MODIFICATION #1 À:

Title-Sujet REMISE À NEUF DE LA TERRASSE ET DE LA STRUCTURE DU BELVÉDÈRE DU LIEU HISTORIQUE NATIONAL CAVE & BASIN, DANS LE PN BANFF, EN ALBERTA		
Solicitation No. - No. de l'invitation 5P421-18-1074/A		Date: 16 octobre 2018
GETS Reference No. - No de reference de SEAG PW-18-00845874		Client Ref. No. - No. de réf du client.
Solicitation closes - L'invitation prend fin:		
at - à 02:00 PM	on - le 23 octobre 2018	Time Zone - Fuseau horaire Heure Avancée des Rocheuses (HAR) Mountain Daylight Time (MDT)
F.O.B. - F.A.B. Plant-Usine: <input type="checkbox"/> Destination: <input checked="" type="checkbox"/> Other-Autre: <input type="checkbox"/>		
Address Inquiries to: - Adresser toute demande de renseignements à : Annie Roy annie.roy@pc.gc.ca		
Telephone No. - No de téléphone 403-762-1459		Fax No. - No de FAX: 403-762-5057
Destination of Goods, Services, and Construction: Destinations des biens, services et construction: See Herein - Voir ci-joint

MODIFICATION # 1

Croquis 01

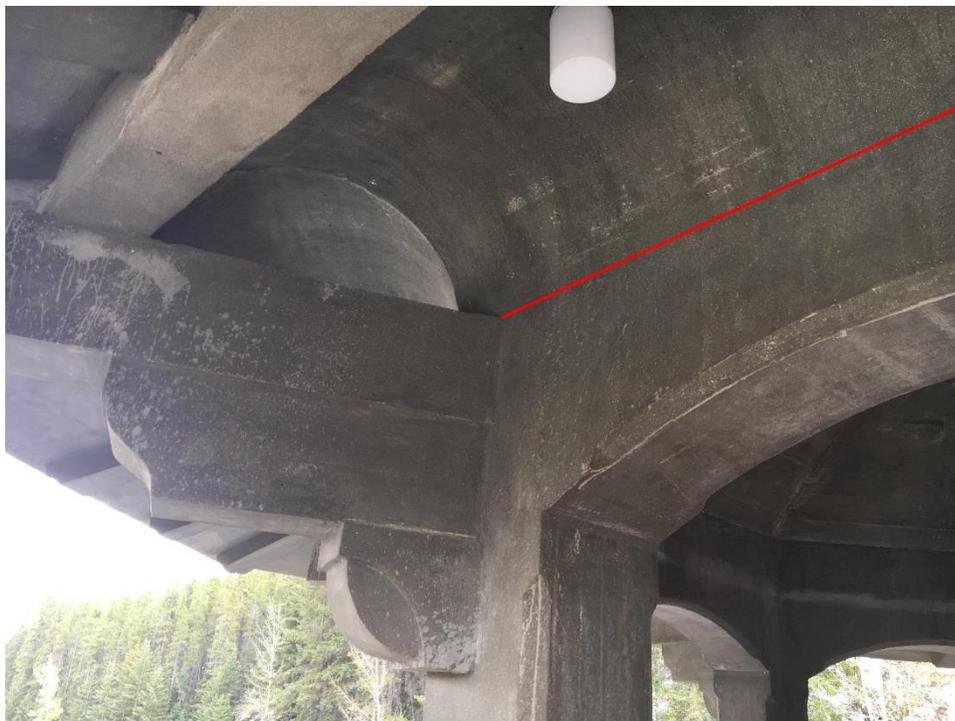
1. Étendue du crépu sur colonnes et arcs

Tel qu'illustré sur le croquis 01, l'image 01 et l'image 02, sur l'extérieur des colonnes et des arcs, le crépi doit se rendre jusqu'au sommet de la baïonnette, avec une ligne horizontale continue vers toutes les faces extérieures. À l'intérieur des colonnes et des arcs, le crépi doit se rendre jusqu'à la ligne où le toit et les arcs/colonnes se rejoignent.

EN	FR
Outside of arch and column paring to top of stepped bracket as shown in image 01	Crépi sur l'extérieur des colonnes et des arcs doit se rendre jusqu'au sommet de la baïonnette, comme indiqué sur l'image 01
Inside of arch and column paring to line where roof and arch/column meet as shown in image 02	Crépi sur l'intérieur des colonnes et des arcs doit se rendre jusqu'à la ligne jusqu'à la ligne où le toit et les arcs/colonnes se rejoignent.
